改善箇所説明図

不具合の概要

対策前後の構造比較図

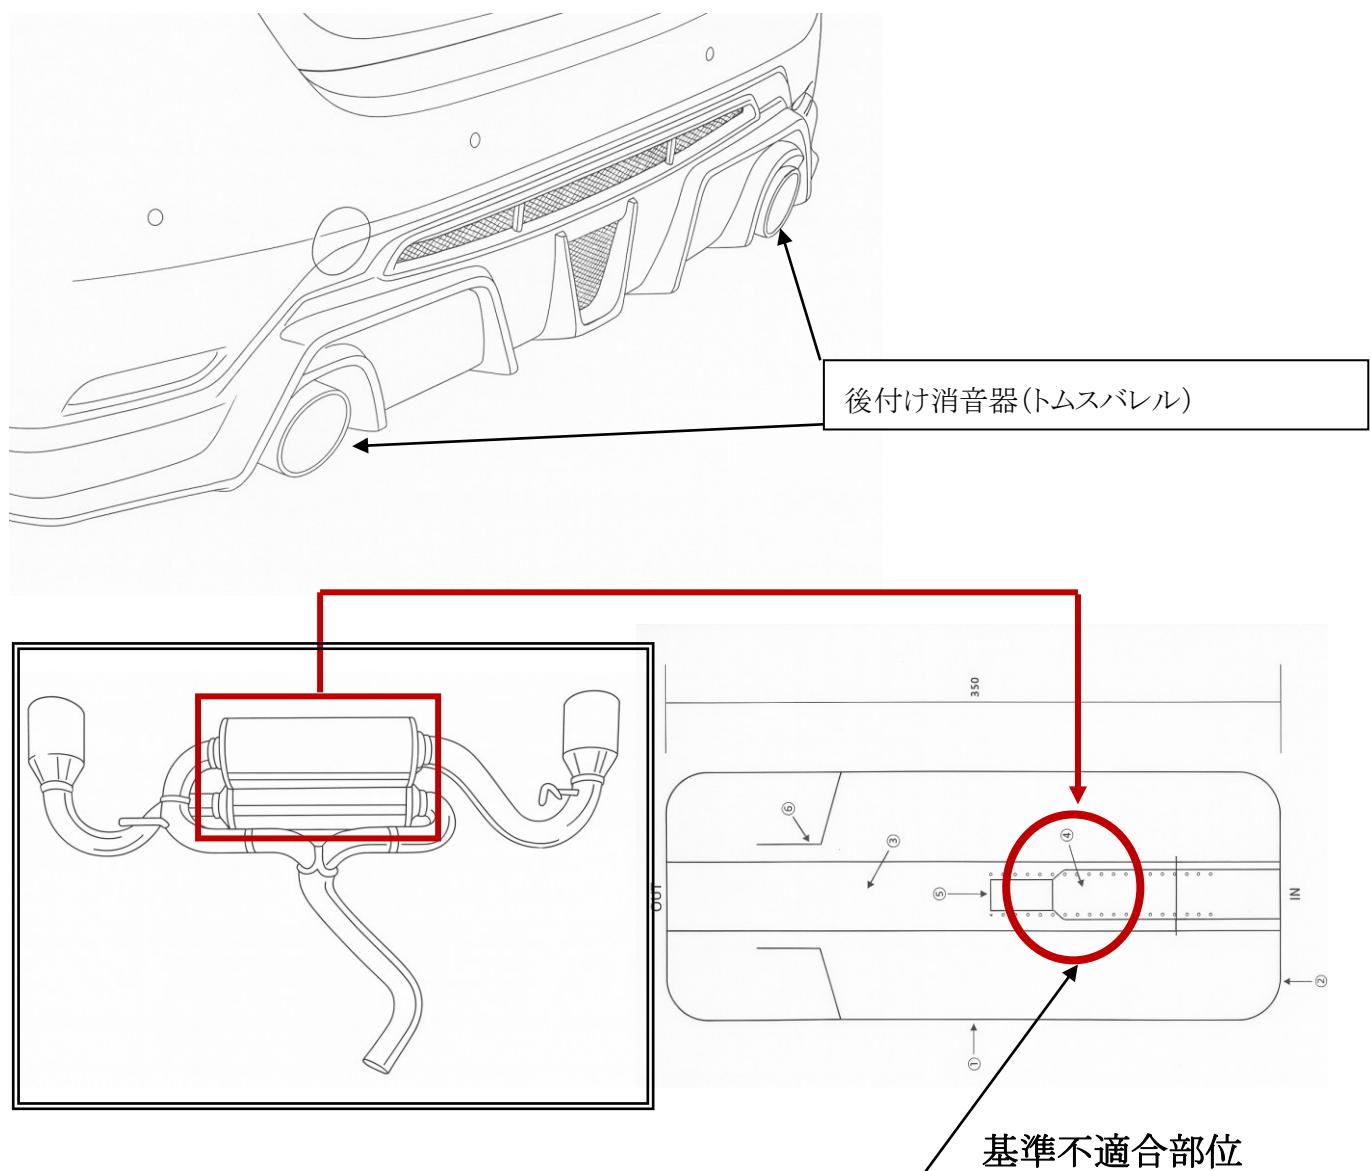
後付け消音器において、製造工程が不適切なため、消音器の内部構造が設計値と相違しているものがある。
そのため、近接排気騒音値が基準値を超過し、保安基準に適合しないおそれがある。
また、当該内部構造の相違により排気抵抗が増加し、出力低下が生じるおそれがある。

全車両、後付け消音器のサイレンサーAssyを対策品に交換する。

識別：新品番「2105TPA19」で区別が可能。
